Annexe 4

Dans le cadre de l'enquête publique du projet éolien des Quatre Peupliers, ont formulé une liste de remarques/questions.

Le présent document apporte des réponses à chacune des interrogations formulées. Les questions sont encadrées. Les éléments de réponse sont en-dessous.

Carte 1 : Inter distance entre les éoliennes du projet les Quatre Peupliers

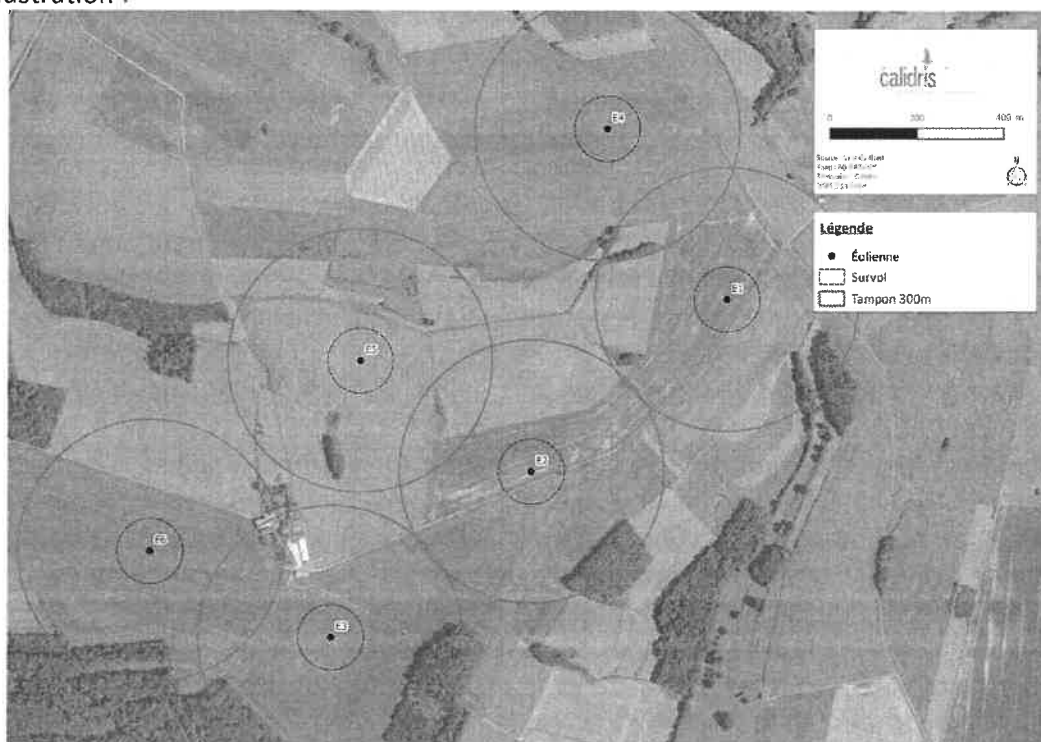
« Densité et relations des parcs entre eux : Un écart important entre chaque parc doit être respecté pour éviter un effet de saturation, de mitage et d'éparpillement. La distance entre le parc de la Hotte et le projet « Les Quatre Peupliers » est 2,750 km. En plus les éoliennes du projet « Les Quatre Peupliers » sont insuffisamment séparées les unes des autres (min. 300m) »

Les éoliennes du projet respectent une inter distance supérieure à 300m. Voici une carte d'illustration :

E1	E2	E3	E4	E5	E6
E1	-	592 m	1183 m	474 m	843 m	1426 m
E2		-	591 m	799 m	464 m	882 m
E3			-	1316 m	634 m	453 m
E4				-	768 m	1411 m
E5					-	643 m
E6						-
